# W E T T E R S K I P F R Y S L Â N

Onderwerp:  
Wateradvies De Kamp te Britsum

<b>Bijlage 1</b> Bouw woningen aan De Kamp ongenummerd te Britsum		 <b>WETHERSKIP FRYSLÂN</b>  Postbus 36 8900 AA LEEUWARDEN (058) 292 22 22 www.wetherskipfryslan.nl		
	datum	: 26 oktober 2011		schaal	: 1:2500
	versienr.	: 00		blad in bladen	: 1
	in opdracht van	: J. van der Kloet		tekeningnr.	: .
	vervaardigd door	: J. van der Kloet		kaarbladnr.	: .
	formaat	: A4 staand		gewijzigd gezien	: .

## Bijlage 2 – wateradvies 2009

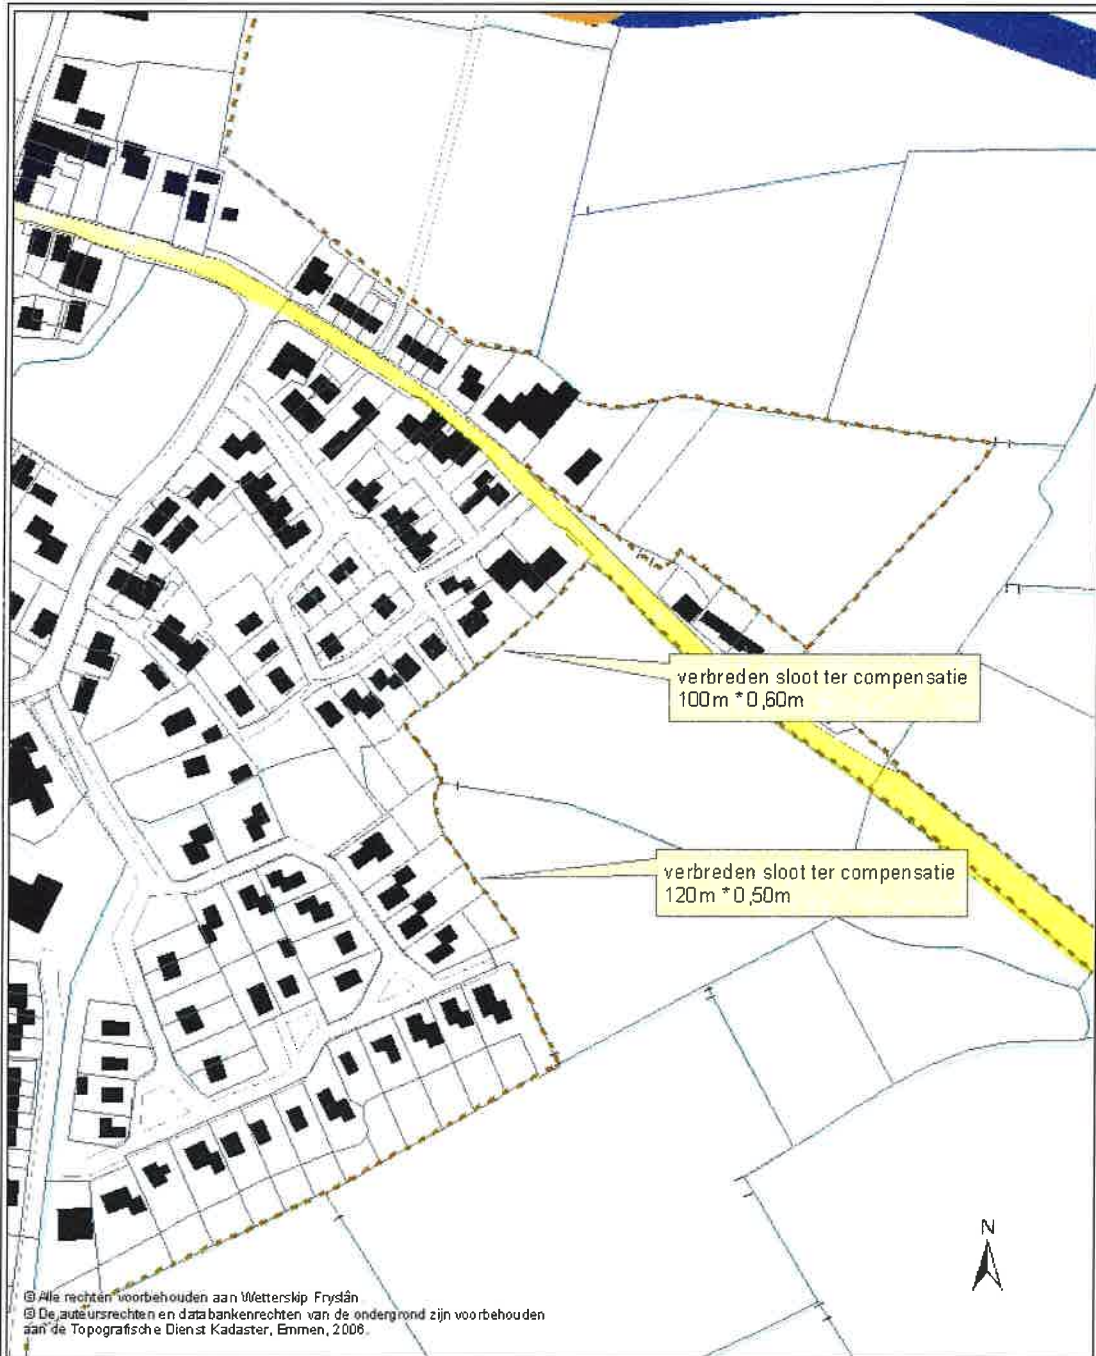
U geeft aan dat het verhard oppervlak toe neemt met circa 600m<sup>2</sup>. Ter compensatie moet 60m<sup>2</sup> aan nieuw oppervlaktewater worden aangelegd. Wij adviseren dit te realiseren door een sloot aan de oostzijde van het dorp te verbreden. Op de tekening in de bijlage bij dit advies worden daarvoor twee

mogelijkheden aangegeven. Voor vragen met betrekking tot de compensatie kunt u contact opnemen met de rayonbeheerder van Wetterskip Fryslân, de heer D. Torensmâ (bereikbaar via telefoonnummer 058 – 292 22 22).
